Mission régionale d'autorité environnementale  
Grand Est

**Avis délibéré sur le projet de construction d'une plateforme  
logistique tri-modale dans la Zone d'aménagement concerté (ZAC)  
EUROPORT à Illange et Uckange (57)  
porté par la Société civile immobilière (SCI) SETC**

n°MRAe 2024APGE119

Figure 2 – Plan de la ZAC (à gauche) et du projet (à droite)

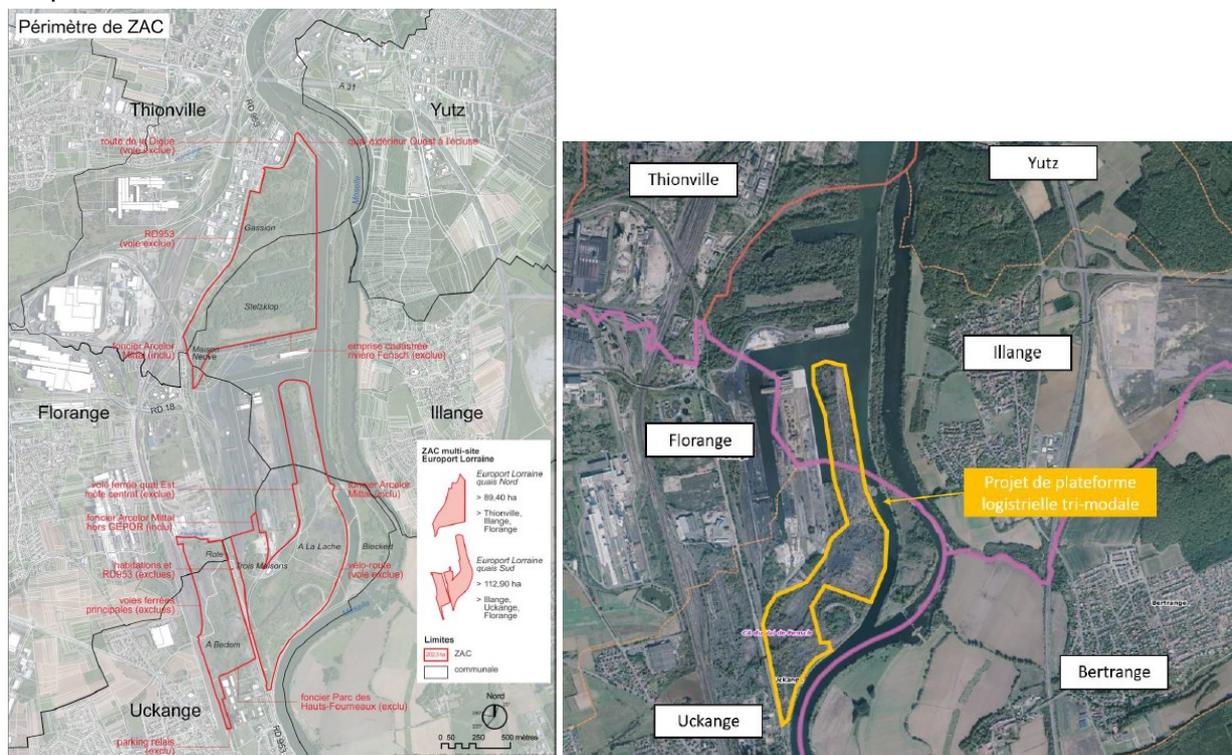
L'Ae s'étonne de la surface indiquée du projet qui représenterait environ 25 % de la surface de la ZAC alors que la comparaison des 2 plans de la figure 2 du présent avis, issus du dossier, semble montrer un ratio surface projet / surface ZAC plus important.

**L'Ae recommande de vérifier dans le dossier la surface du projet de 51,6 ha et de préciser le détail de l'occupation des 202 ha de la ZAC EUROPORT.**

**Figure 4 – Plan de masse du site**

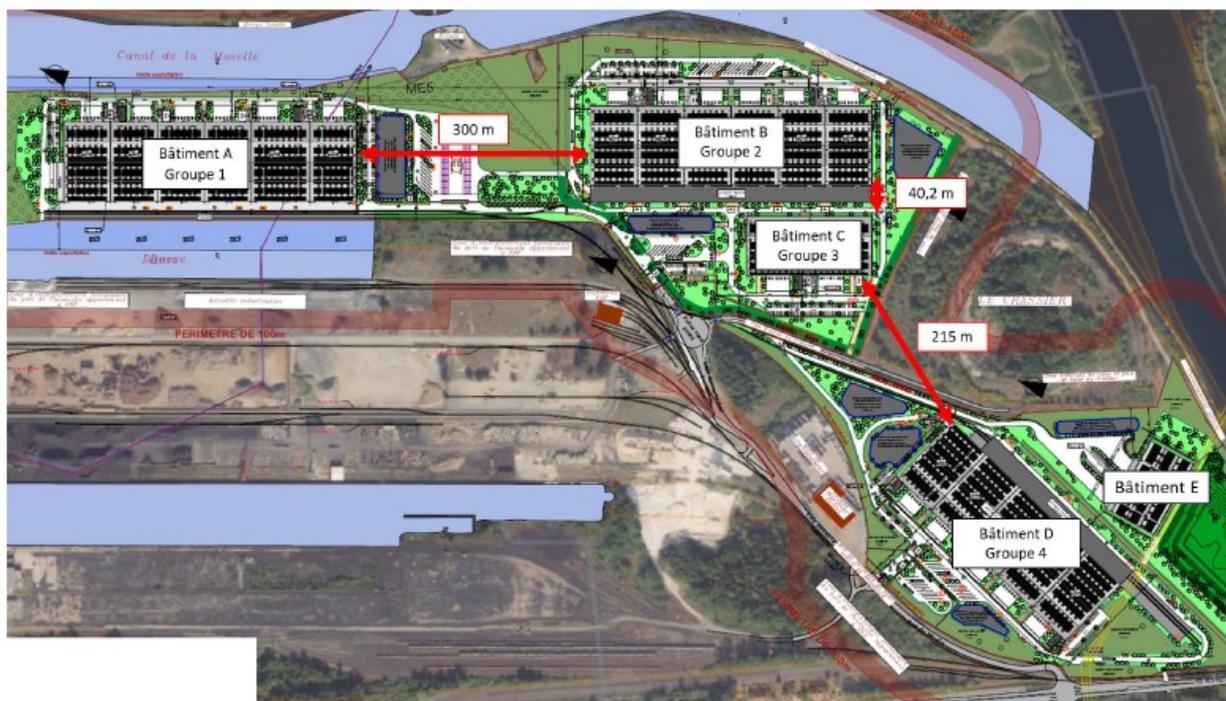
L'Ae constate que les plans du bâtiment E ne sont pas joints au dossier alors que, bien que n'étant pas une ICPE, ce bâtiment fera l'objet d'un permis de construire. En l'absence de ces plans, l'Ae n'a pas pu vérifier si la toiture de ce bâtiment est équipée de panneaux photovoltaïques.

**L'Ae recommande de joindre au dossier les plans du bâtiment E et de préciser si la toiture de ce bâtiment sera équipée de panneaux photovoltaïques.**

Figure 5 – volet multimodal du projet

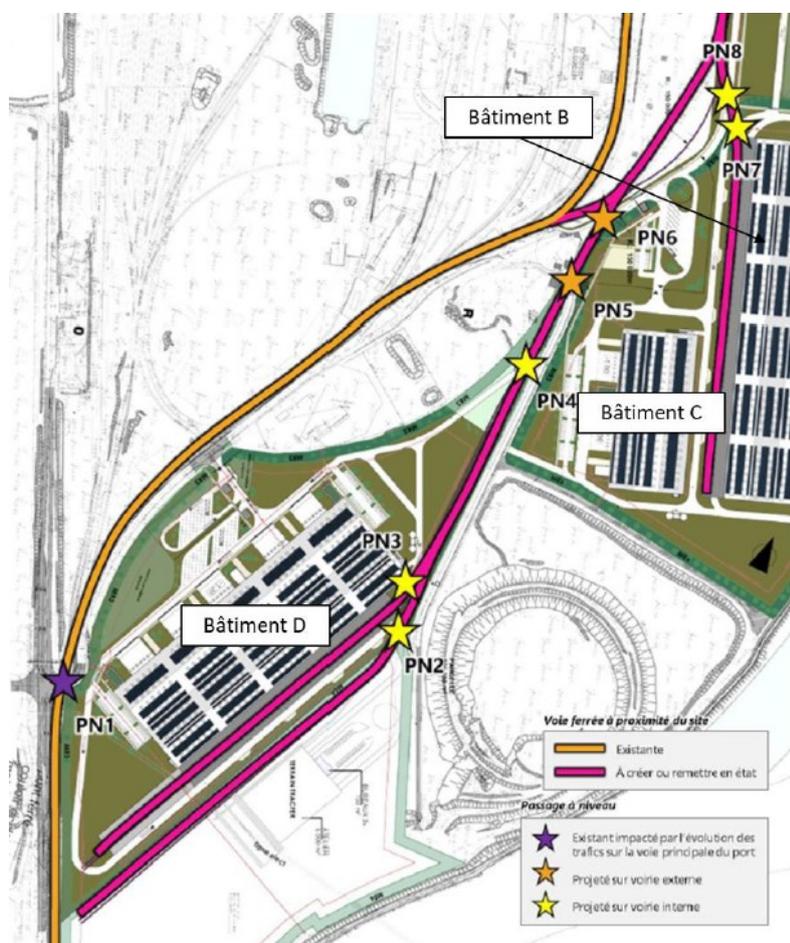
L'Ae s'étonne cependant que le fonctionnement des interfaces multimodales ne soit pas mieux décrit dans le dossier. La multimodalité route/fer/fluvial étant le grand intérêt de ce site et de ce projet, le dossier aurait pu être plus complet sur ces aspects. L'Ae constate que les emplacements de transfert d'un mode de transport vers un autre ne sont pas décrits et ne figurent pas sur les plans du projet. Notamment les plans ne comportent pas d'indication sur la multimodalité route/voie navigable.

**L'Ae recommande de préciser le mode de fonctionnement des différentes interfaces routes/fer et route/fluvial et fer/fluvial et de faire figurer les emplacements de ces interfaces sur les plans du projet.**

**Figure 7 – Zones humides concernées par le projet (extrait de l'arrêté préfectoral d'autorisation environnementale de la ZAC)**

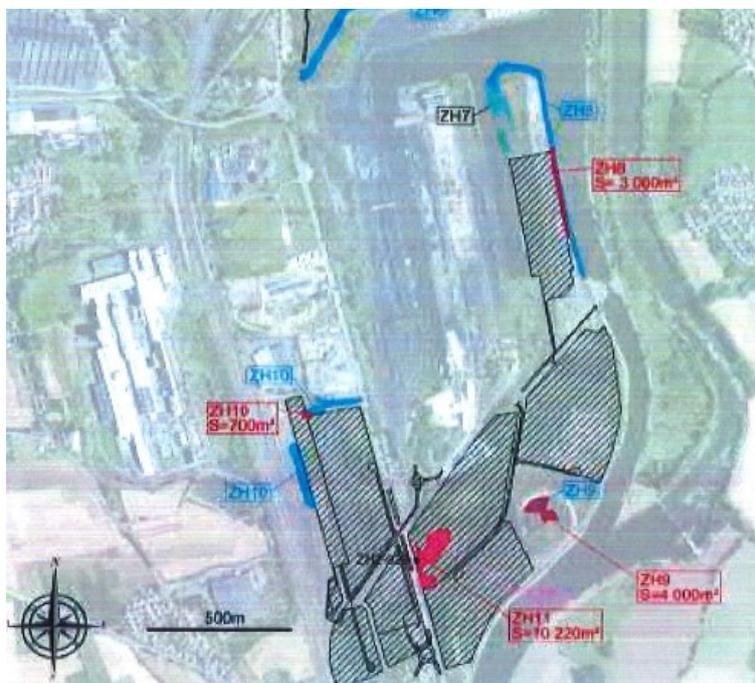
Si les 2 premières zones humides (ZH 8 et ZH 9) ne sont pas impactées par le projet, la 3<sup>ème</sup> (ZH 11) est située dans l'emprise d'un bâtiment et d'un bassin de rétention étanche. Le pétitionnaire ne peut donc pas affirmer qu'aucune zone humide n'a été identifiée au droit de son projet.

L'arrêté préfectoral du 27 juin 2022 d'autorisation environnementale de la ZAC comporte cependant un plan des compensations des impacts relatifs aux zones humides. Si les impacts sur les zones humides du projet ont été compensés dans le cadre de ces mesures, le dossier devra l'indiquer et indiquer de plus qui est responsable de cette compensation (aménageur de la ZAC ou SETC, pétitionnaire du projet).

**Dans le cas contraire, l'Ae recommande de ne pas implanter de bâtiment ou de bassin de rétention des eaux pluviales sur la zone humide n° 11 afin de privilégier la mesure d'évitement des impacts, mesure permettant le mieux de préserver toutes les fonctionnalités (hydrologique, biogéochimique, biologiques) de cette zone humide.**

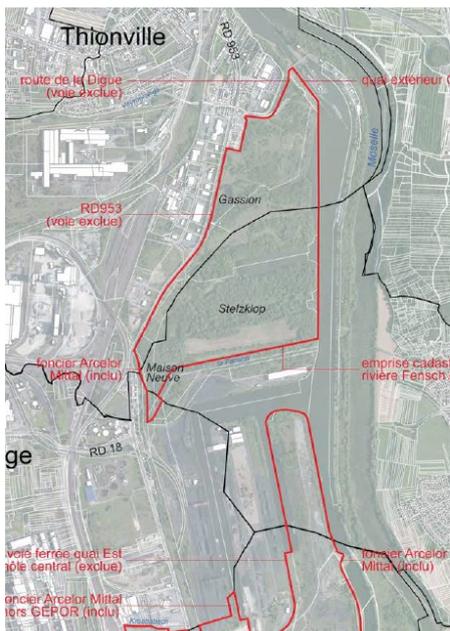
Le dossier comporte une annexe n°13 appelée « insertion paysagère » mais rien ne permet de se rendre vraiment compte de la volumétrie des bâtiments ni de la volumétrie du merlon. L'annexe relative au merlon comporte une coupe resserrée uniquement sur le merlon et sans aucune cote de niveau.

Le dossier indique une hauteur de 9,50 m pour le merlon mais la seule vue aérienne du dossier ne permet pas de se rendre compte de l'impact de cette hauteur.

Par ailleurs, le dossier indique que le site sera perceptible depuis les habitations mais aucune vue des bâtiments depuis ces habitations n'est proposée dans le dossier.
